**UMWELTVERTRÄGLICHKEITSPRÜFUNG
IM VEREINFACHTEN VERFAHREN**

**ÖKOENERGIE Beteiligungs GmbH;
Windpark Obersiebenbrunn Repowering**

**TEILGUTACHTEN
SCHATTENWURF UND EISABFALL**

**Verfasser:
DI Thomas Klopff**

Abbildung 1: Geplanter Verlauf der S8 (Ausschnitt aus Einlage B.02.02.00-00)

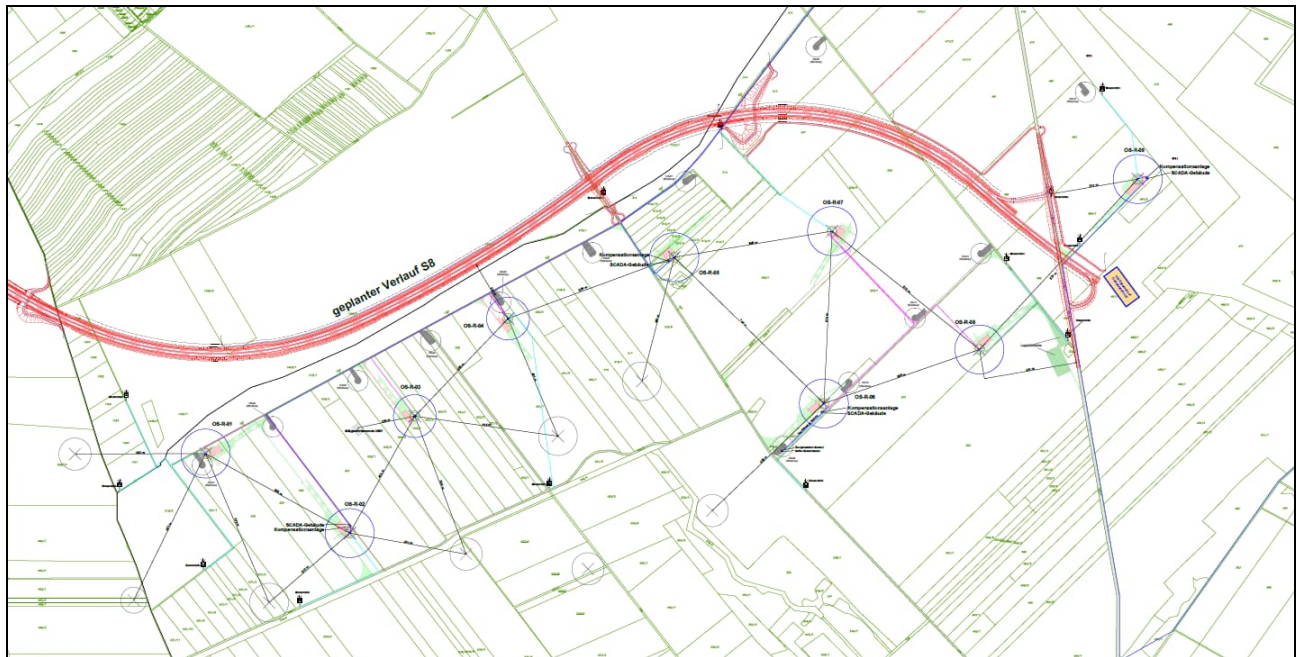
Auf denen im Projektgebiet verlaufenden Zuwegungen zu den Windkraftanlagen werden Hinweisschilder mit Signalleuchten aufgestellt, die auf die Gefahr von Eisabfall hinweisen. Die Distanz zur jeweiligen Windkraftanlage beträgt mindestens dem 1,2-fachen der maximalen Blattspitzenhöhe. Die Positionen sind in der Plandarstellung der Einlage B.02.02.00-00 und Abbildung 1 ersichtlich.

Die zitierten Straßen befinden sich außerhalb der relevanten Eisabfallbereiche. Es kann daher davon ausgegangen werden, dass die gesellschaftlich akzeptierten Risiken von 10^{-6} (individuell) bzw. 10^{-4} (kollektiv) Todesfällen pro Jahr nicht überschritten werden.

Abbildung 4: Auftreffwahrscheinlichkeiten von Eisfragmenten (Vestas V150, Nabenhöhe 125 m)

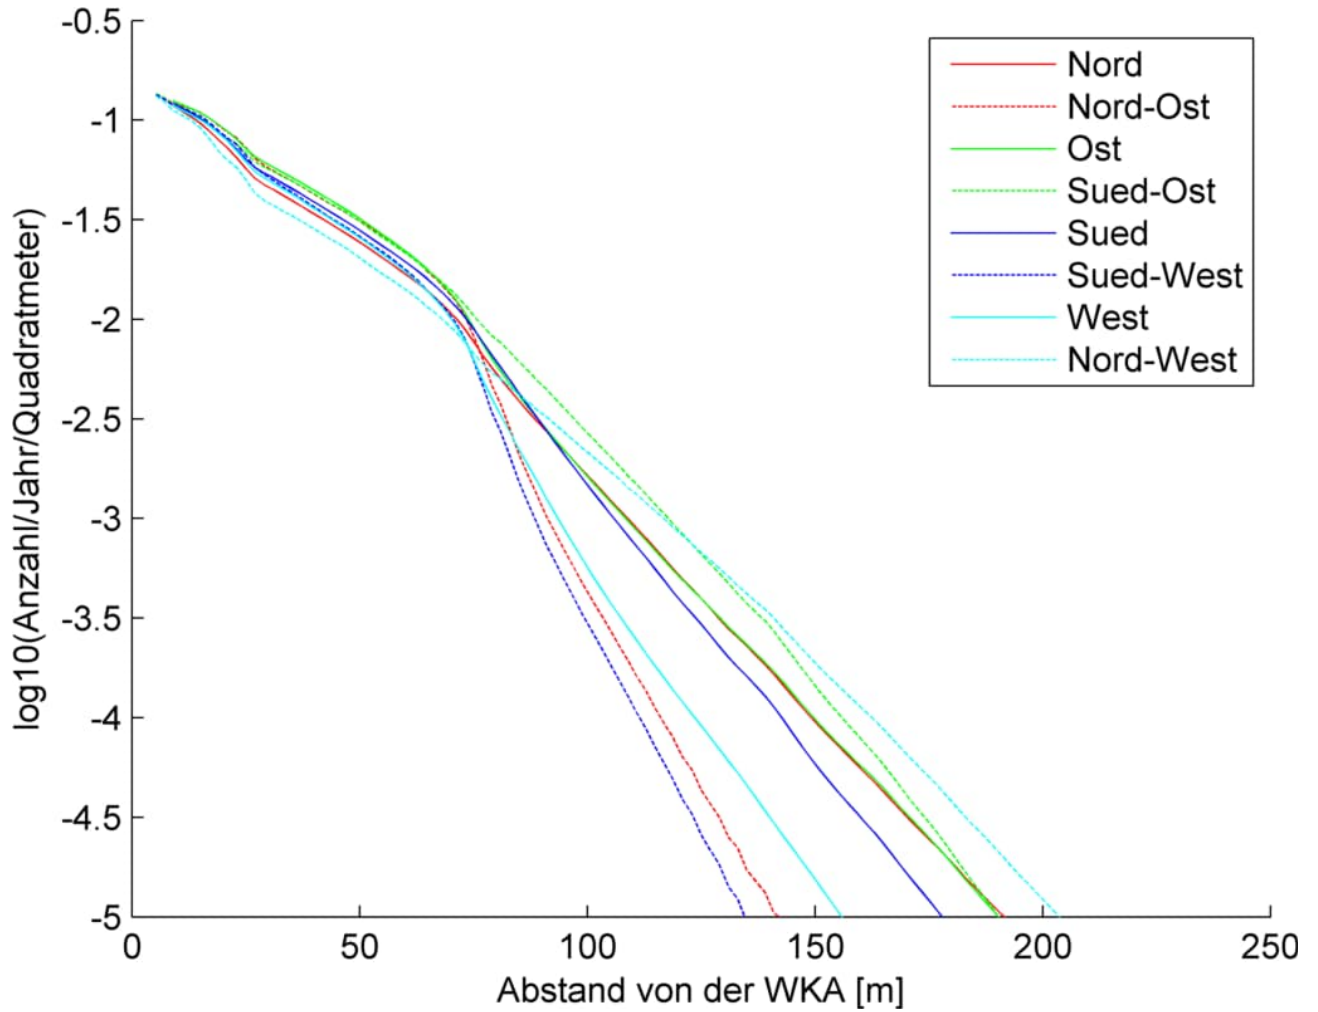
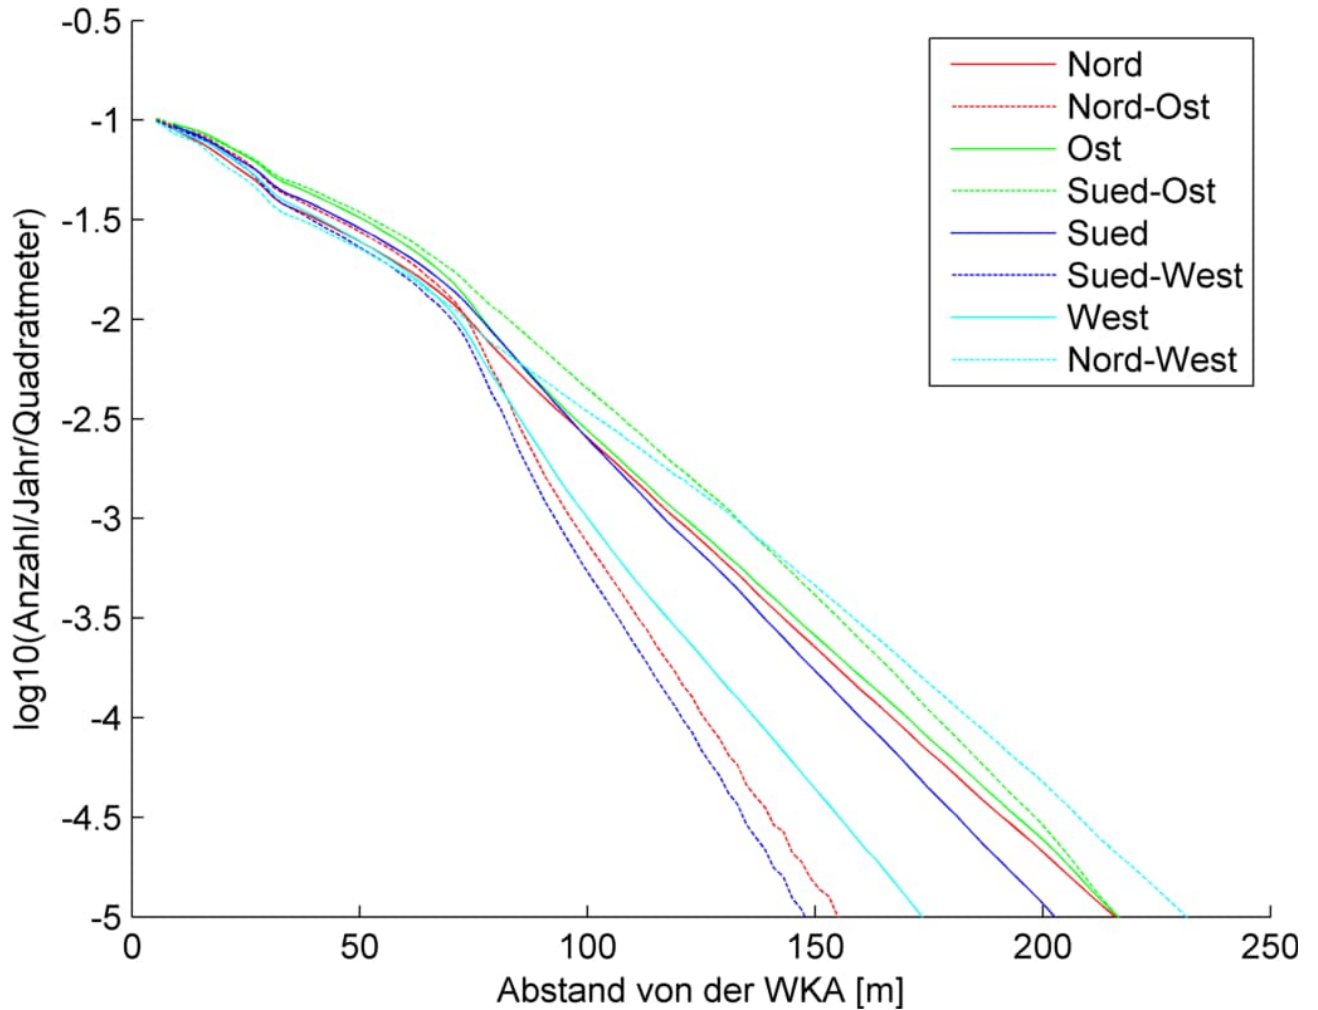
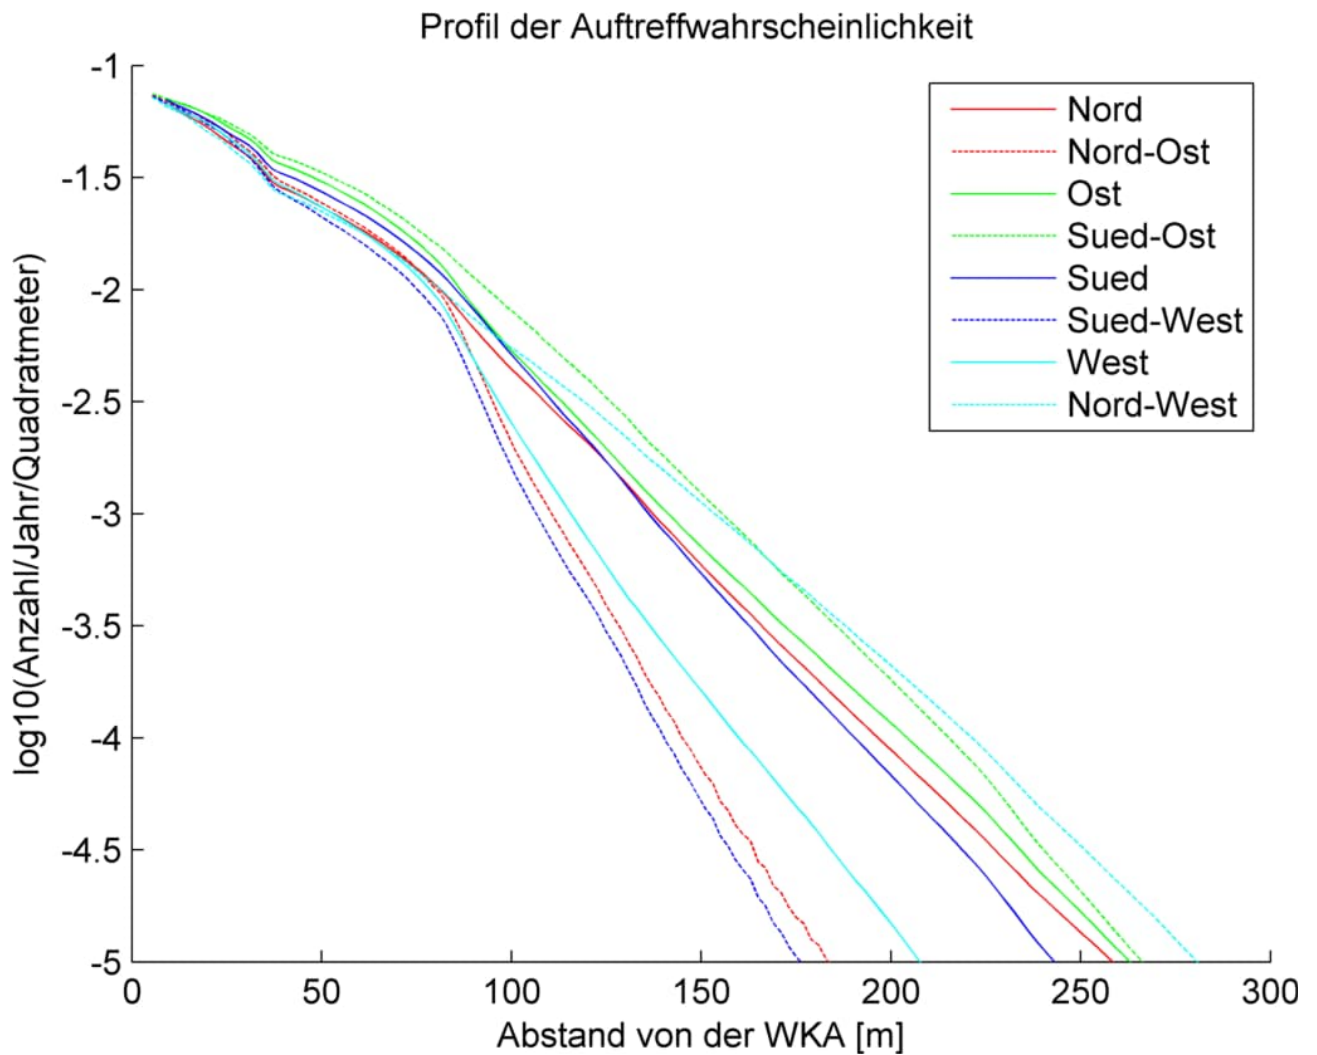
Wie in Abbildung 4, Abbildung 5 und Abbildung 6 erkennbar, beträgt die Auftreffwahrscheinlichkeit eines Eisfragments in diese Entfernungen ca. 10^{-5} pro m^2 und Jahr. Verschnitten mit der relevanten Trefferfläche eines Passanten (Kopf) von $0,04 m^2$ beträgt das Risiko bei durchgehendem Aufenthalt $4 \cdot 10^{-7}$ und liegt damit unter dem gesellschaftlich akzeptierten Risiko von 10^{-6} . Es kann daher davon ausgegangen werden, dass die Hinweisschilder in einer ausreichenden Distanz geplant sind, um Passanten rechtzeitig auf möglichen Eisabfall hinzuweisen.

- (a) Die Warntafeln und Warnleuchten sind in regelmäßigen Abständen (zumindest einmal jährlich vor Beginn der Wintersaison) sowie nach entsprechenden Hinweisen zu kontrollieren. Die Funktionsweise ist sicherzustellen. Darüber sind Aufzeichnungen zu führen und zur Einsichtnahme durch die Behörde bereitzustellen.
- (b) Nachweise zur Installation und Konfiguration des Eiserkennungssystems müssen dokumentiert und der Behörde übermittelt werden.

Abbildung 7: Wegabschnitt für die Risikobetrachtung von Fußgängern

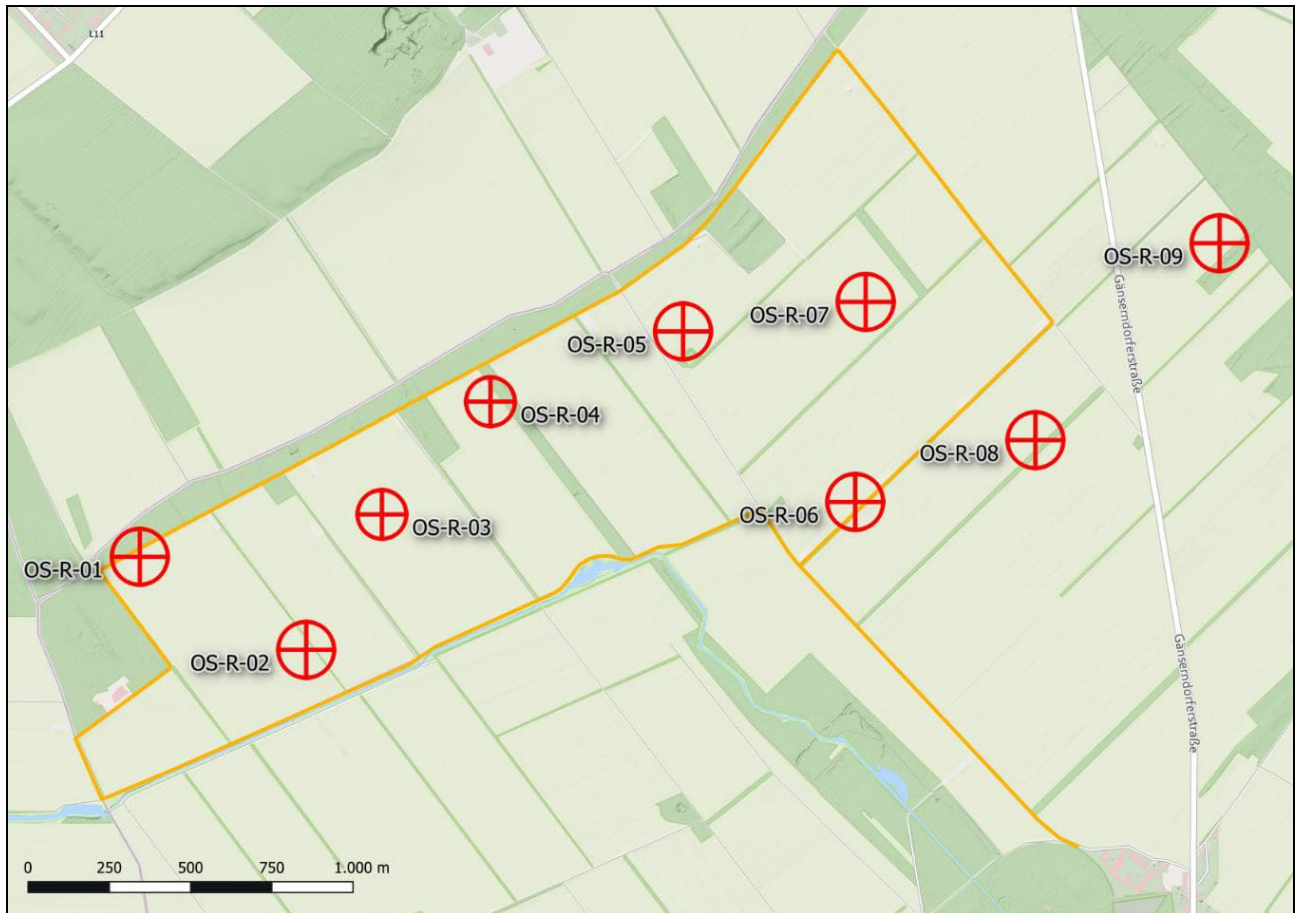
Es wurde exemplarisch das jährliche Individualrisiko von Passanten bestimmt. Für einen Fußgänger (5 km/h), der diesen Weg einmal alle 2 Wochen benutzt, beträgt dieses $2,8 \cdot 10^{-7}$.

Der ermittelte Wert für das individuelle Risiko von Passanten an den untersuchten Wegabschnitten liegt unter dem gesellschaftlich akzeptierten Risiko von 10^{-6} .
